**POSTA CERTIFICATA: INTEGRAZIONE PROT N. 4657 DEL 31/1/24
VARIANTE SEMPLIFICATA AL REGOLAMENTO URBANISTICO -UTOE
1B9 "ZONA A PREVALENTE CARATTERE PRODUTTIVO PONTEDERA -,
GELLO" , COMPARTO 11 DI TIPO D1B**

Oggetto: Art.22 L.R. 10/2010. Comune di Pontedera (PI) - Variante semplificata al Regolamento Urbanistico ex Art. 252-ter della L.R. N. 65/2014 per l'attuazione del Comparto n. 11 di tipo D1b - Utoe 1B9 Pontedera-Gello.

Controdeduzioni in merito al contributo istruttorio VAS art. 33 co. 2 LR 10/2010

Planimetria generale

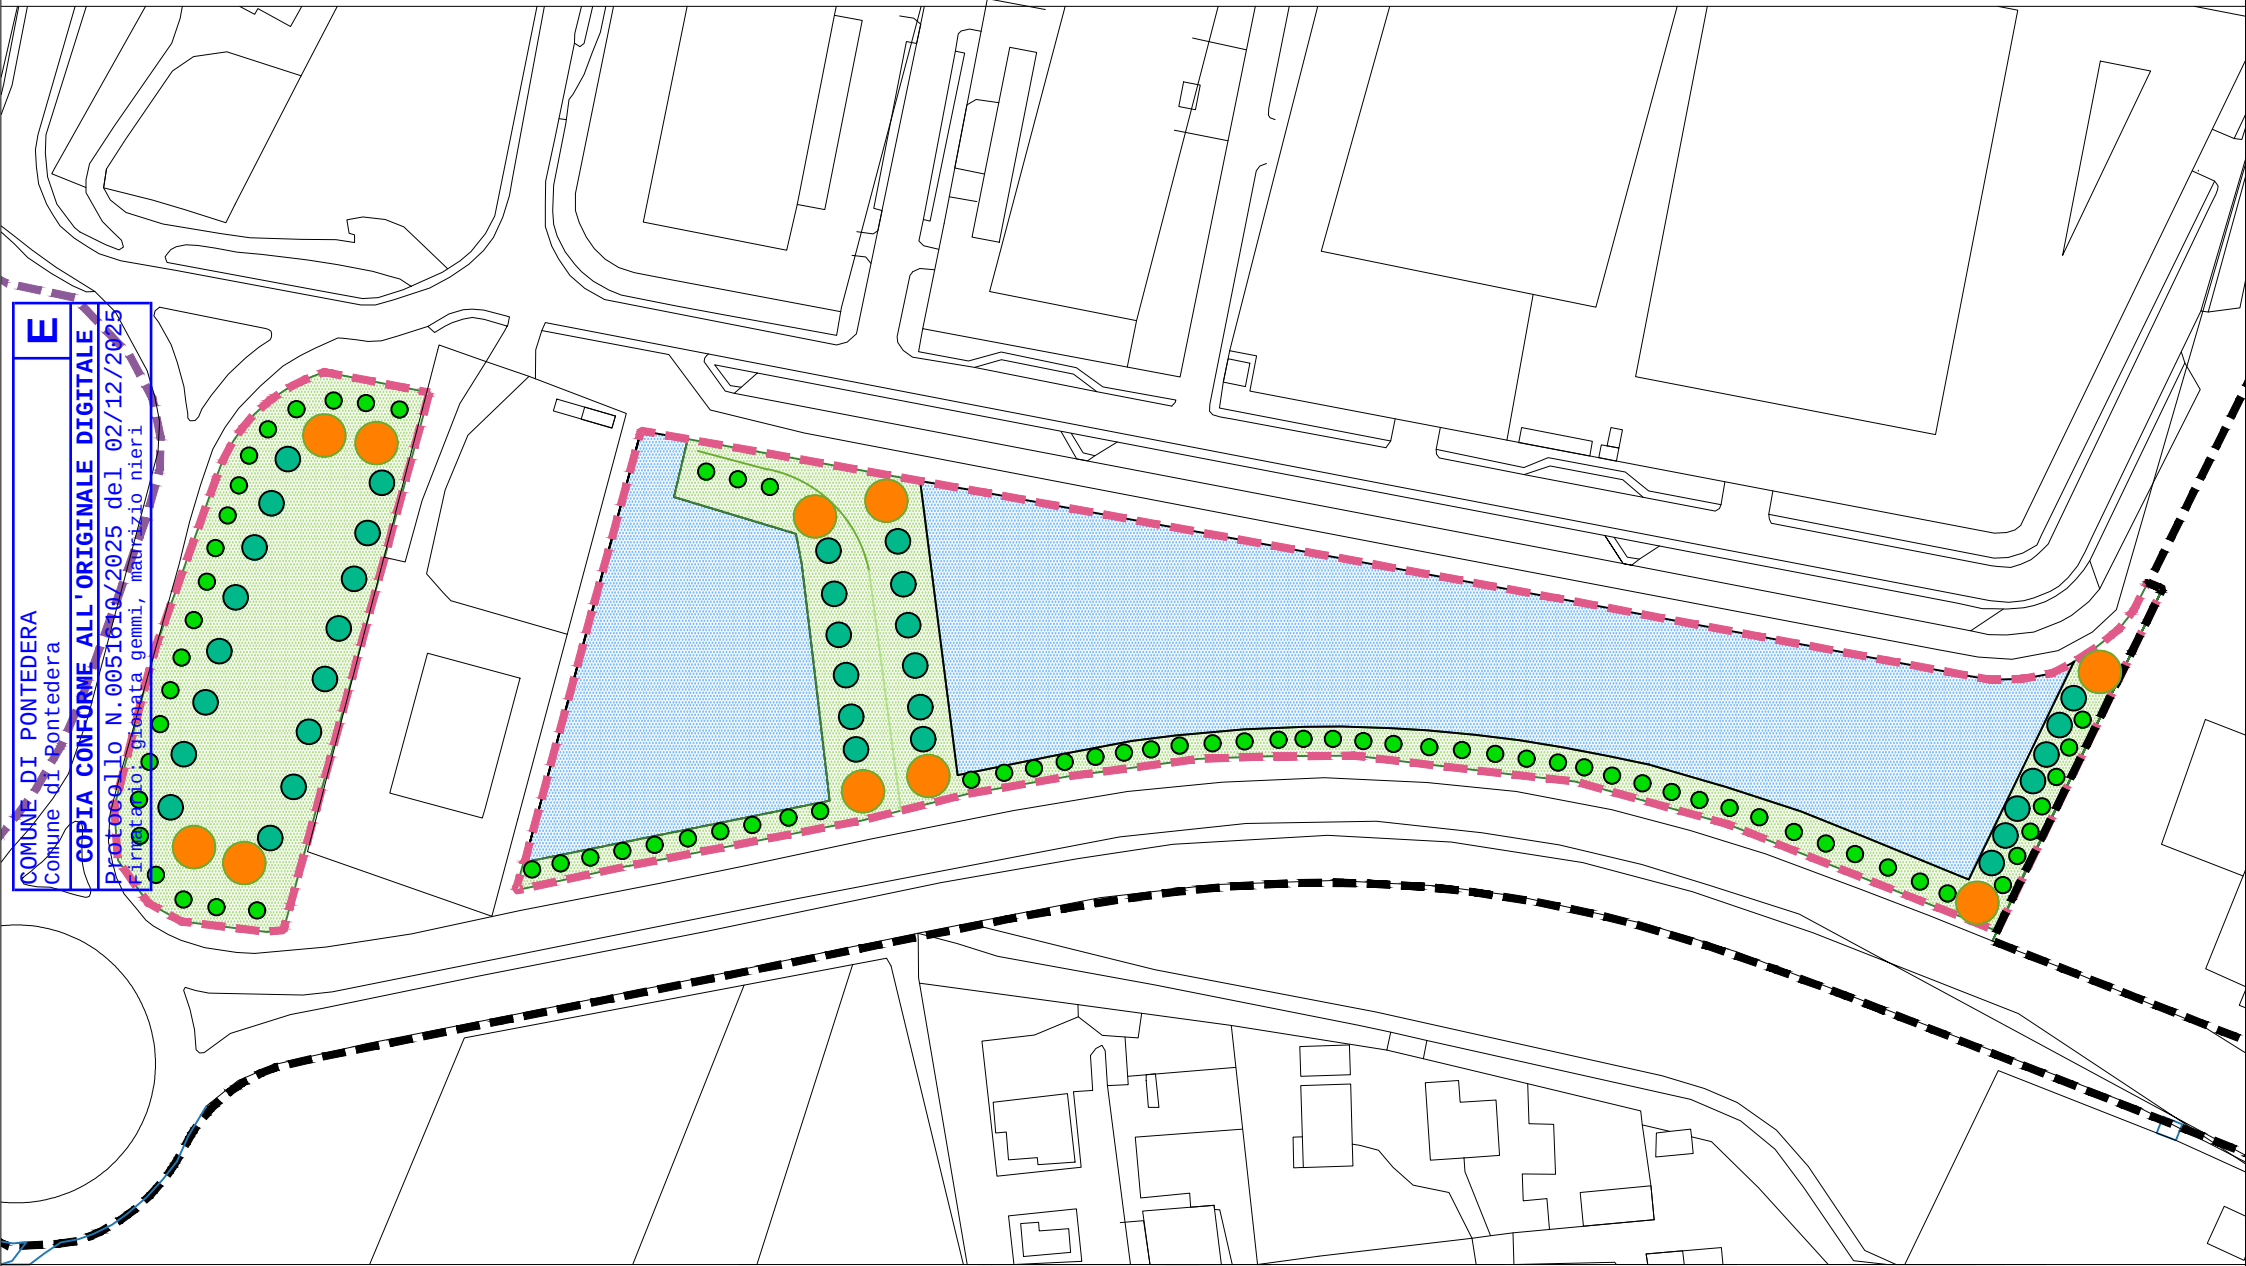
Si prende atto delle osservazioni relative alla riduzione delle aree a verde pubblico (-8.024 mq) e alla trasformazione di superfici agricole di pregio pedologico (Classe I), in relazione alla coerenza con il Regolamento UE 2024/1991 sul ripristino della natura e degli ecosistemi, in particolare all'art. 8 relativo agli obiettivi di incremento o mantenimento delle aree verdi urbane. Vengono di seguito analizzati gli effetti della variante urbanistica sul sistema del verde e delle superfici naturali e semi-naturali, al fine di verificarne la coerenza con gli obiettivi di tutela, incremento e ripristino degli ecosistemi urbani previsti dalla normativa europea, nazionale e regionale. In particolare, la valutazione   condotta in relazione al **Regolamento (UE) 2024/1991** sul ripristino della natura, e in particolare al suo **articolo 8**, che stabilisce obblighi vincolanti per l'incremento delle superfici verdi urbane, il mantenimento della copertura arborea, il potenziamento dell'infrastruttura verde e la riduzione della frammentazione ecologica. La variante determina una **riduzione del verde pubblico pari a 8.024 m **, derivante dalla trasformazione di una parte dell'ambito oggi caratterizzato da superfici agricole di pregio pedologico (Classe I). Tale riduzione viene neutralizzata

Verde Pubblico con inserimento delle alberature

La variante adotterà, con prescrizioni normative nelle NTA del piano attuativo le seguenti misure compensative, finalizzate a garantire la piena sostituzione funzionale del verde sottratto.

- **Perdita di verde pubblico:** 8.024 m²
- **Equivalente ecologico compensato:** 9.000 m²
- **Saldo ecologico finale:** +976 m² → **Surplus ecologico pari a +12,2%**
